FORMULARIO DE RESPUESTAS A LAS OBSERVACIONES
Licitación Nacional de Obras No. APDB-FII-LPN-003-2025

OBJETO: “REALIZAR LA CONSTRUCCIÓN DEL CENTRO DE INTERPRETACIÓN AMBIENTAL DEL PNN SIERRA LA MACARENA EN EL SECTOR DE CERRILLO”.

21.1	CARCAMOS Y CAÑUELAS		
21.1.1	CARCAMO EN CONCRETO	m	45,00

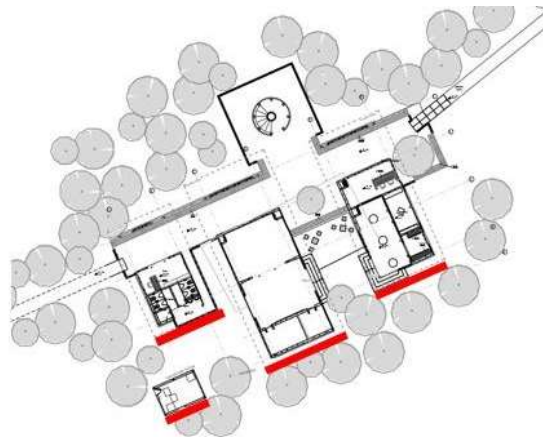
Sim embargo, al revisar los planos hidráulicos no se evidencia el detalle constructivo correspondiente a dicho cárcamo. Por lo tanto, solicitamos amablemente el plano que contiene dicho detalle a fin de garantizar la correcta interpretación y ejecución de la obra.

RESPUESTA 12. La entidad considera que este ítem no es representativo dentro del Presupuesto y/o procesos de obra y el Proponente puede desarrollar su propuesta técnico-económica y/o la obra sin impedimentos faltando este detalle, sin embargo, se adjunta imagen de la ubicación del cárcamo y al momento de la adjudicación se suministrara el detalle.
